## 読者の皆さまへのお詫びとご案内

平素は『航空自衛隊F-2 戦闘機をつくる』をご愛読いただきありがとうございます。  
このたび、本誌第98号および第99号の組み立てガイドに誤表記がありました。

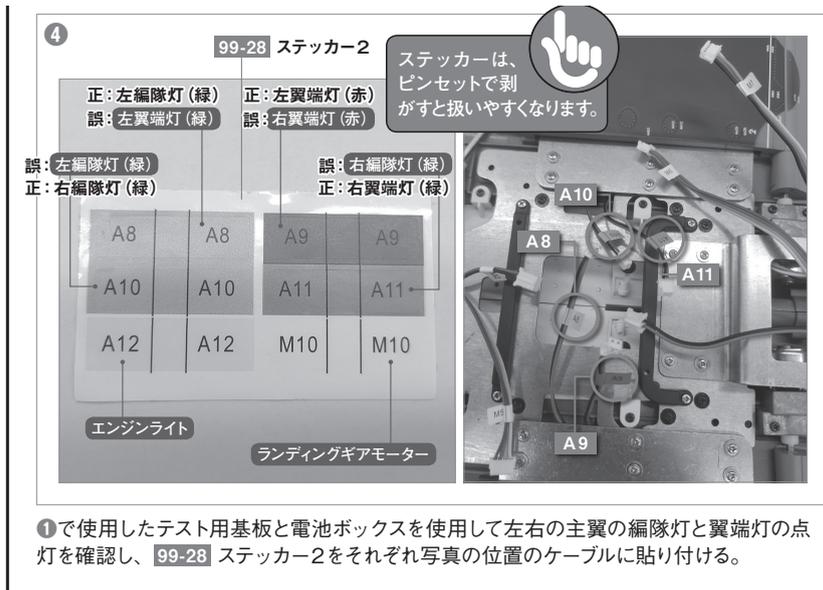
- 第98号3ページのパーツリストが誤っておりました。正しくは **98-18** ボタン5が丸いボタン、**98-19** ボタン6が4つの突起があるボタンになります。
- 第99号3ページ④の写真内テキストに誤りがおりました。

誤：左翼端灯(緑) → 正：左編隊灯(緑)      誤：右翼端灯(赤) → 正：左翼端灯(赤)  
誤：左編隊灯(緑) → 正：右編隊灯(緑)      誤：右編隊灯(緑) → 正：右翼端灯(緑)

※正誤を表わすテキストの位置は、下写真をご確認ください。
